**AVIS RELATIF À LA PROTECTION
CONTRE LES EVENTUELS EFFETS NOCIFS ET NUISANCES
PROVOQUÉS PAR LES RAYONNEMENTS NON IONISANTS
GÉNÉRÉS PAR DES ANTENNES ÉMETTRICES STATIONNAIRES**

Commune : ARLON - Exploitant : TELENET GROUP

Référence exploitant : LX6084B

Rapport n° 3131 / 2023

Figure 1 : Vue en plan des lieux de séjour et des points de contrôle

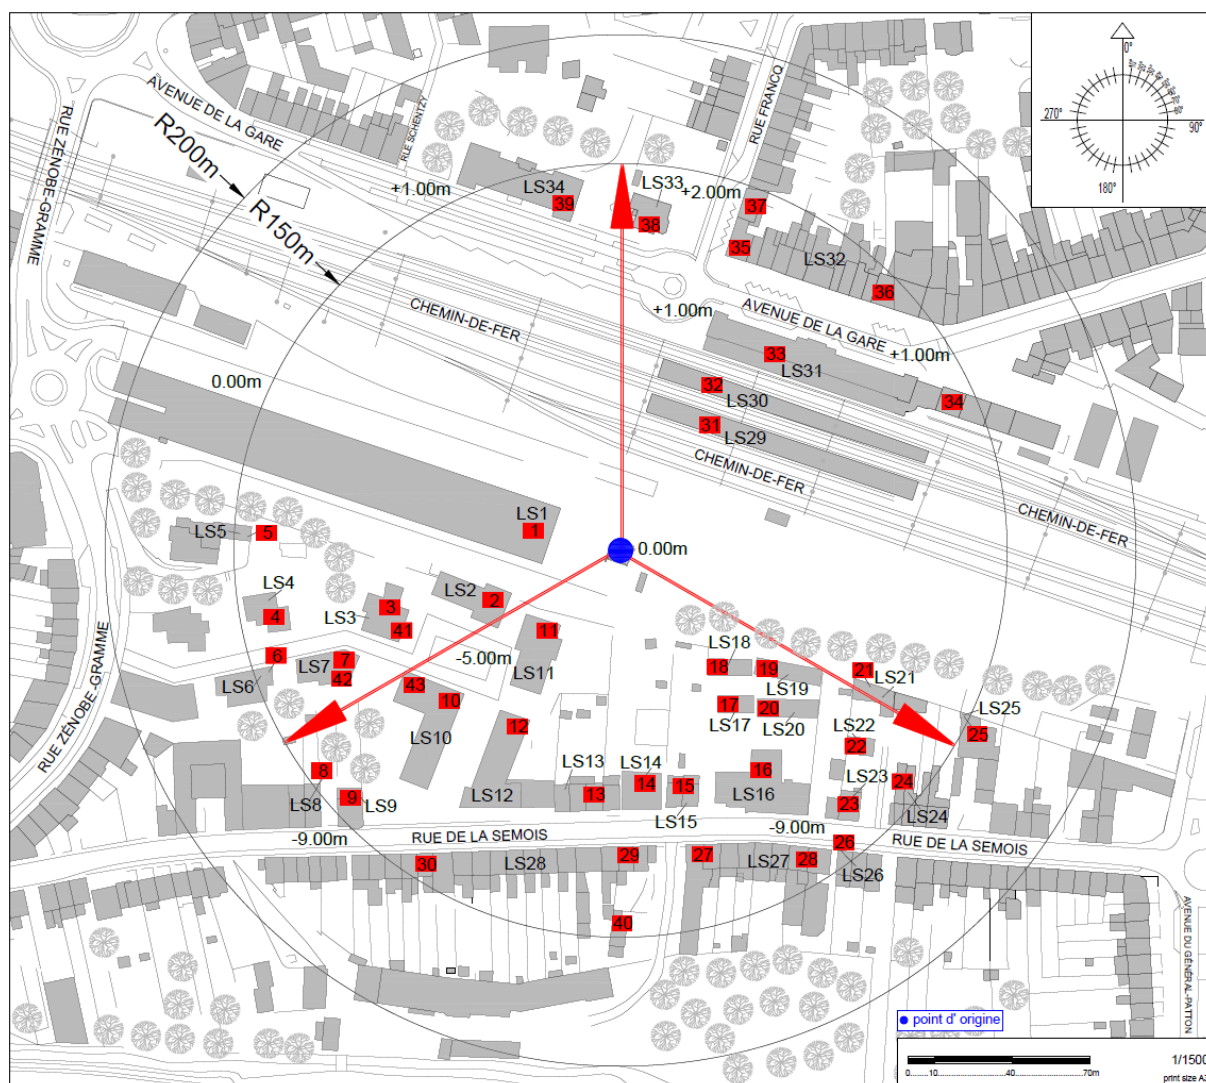
Les fréquences d'émission, la puissance rayonnée par chacune des antennes et leur gain permettent de déterminer le rayon de la zone à analyser. Tout dépassement de la limite par installation est exclu en dehors de cette zone. Le tableau 2 reprend les 35 LS² pour lesquels l'indice d'exposition est le plus élevé. Les différentes colonnes indiquent :

- le numéro du point de contrôle repris sur un des plans de la figure 1;
- le numéro du LS dans lequel se trouve le point de contrôle de la 1^{ère} colonne ;
- l'atténuation d'obstacle prise en compte pour le calcul de l'indice d'exposition dans le LS ;
- le résultat du calcul de l'indice d'exposition.

N° point de contrôle	LS	Atténuation (dB)	Indice d'exposition relatif à la limite par installation IE_i
43	LS10	3,0	0,887
41	LS3	3,0	0,797
38	LS33	3,0	0,789
3	LS3	3,0	0,759
10	LS10	3,0	0,742
7	LS7	3,0	0,710
39	LS34	3,0	0,670
42	LS7	3,0	0,669
35	LS32	3,0	0,667
33	LS31	3,0	0,638
24	LS24	3,0	0,555
25	LS25	3,0	0,509
37	LS32	3,0	0,508
23	LS23	3,0	0,477
4	LS4	3,0	0,458
6	LS6	3,0	0,442
26	LS26	3,0	0,440
8	LS8	3,0	0,425
28	LS27	3,0	0,409
22	LS22	3,0	0,334
30	LS28	3,0	0,308
5	LS5	3,0	0,304
21	LS21	3,0	0,282
36	LS32	3,0	0,267
9	LS9	3,0	0,253
34	LS31	3,0	0,219
27	LS27	3,0	0,198
40	LS28	3,0	0,175
29	LS28	3,0	0,135
16	LS16	3,0	0,106
12	LS12	3,0	0,073
11	LS11	3,0	0,068
32	LS30	3,0	0,064
2	LS2	3,0	0,053
31	LS29	3,0	0,048

En ce qui concerne les antennes de l'installation mentionnées dans le tableau 1, la distance maximale à laquelle la limite pourrait être atteinte, à l'extérieur, est égale à 166,4 m. S'il n'y a pas de LS à une distance inférieure, les antennes respectent forcément la limite d'immission.

Dans le cas des LS situés à l'intérieur des bâtiments, une atténuation d'obstacle est prise en compte et il en résulte que la distance maximale à laquelle la limite pourrait être atteinte se réduit à 117,8 m.

Figure 2 : Vue en plan des installations d'antennes dans un rayon de 300 mètres autour de l'installation faisant l'objet de la demande d'avis

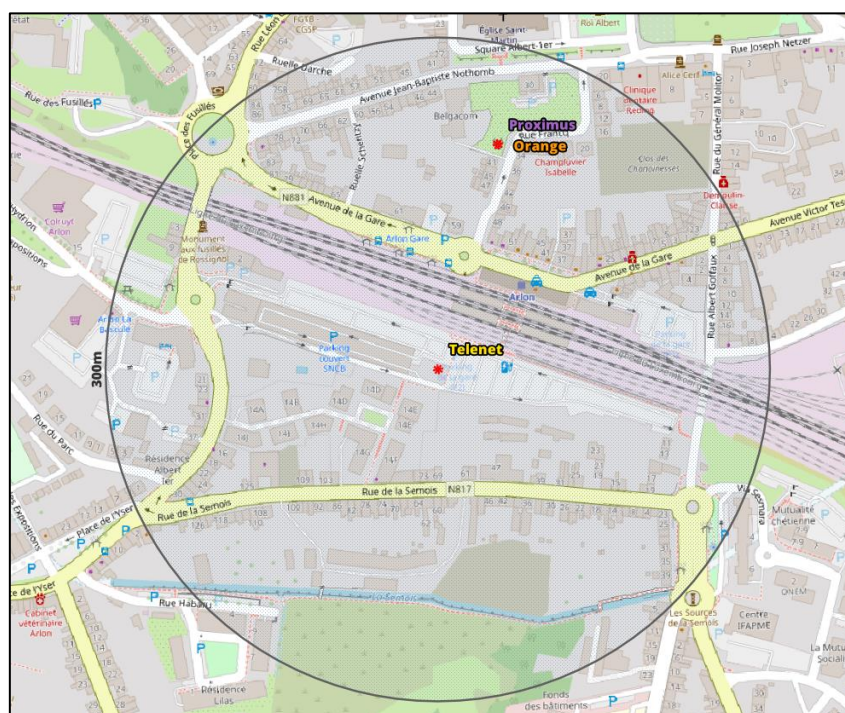
Le plan en projection verticale de la figure 2 indique la localisation des antennes actives éventuelles visées par le décret et situées dans un rayon de 300 mètres autour de l'installation référencée dans le paragraphe 2. Les données de localisation de ces antennes et les avis correspondant sont accessibles via le cadastre en ligne des antennes émettrices stationnaires⁶.

Compte tenu du nombre d'installations localisées dans la figure 2, il apparaît que l'intensité du rayonnement électromagnétique généré, dans les lieux de séjour situés à proximité de l'installation référencée dans le paragraphe 2, par l'ensemble des antennes émettrices stationnaires de l'ensemble des exploitants du même site d'antennes émettrices stationnaires respecte la limite fixée à l'article 4, § 2 du décret.
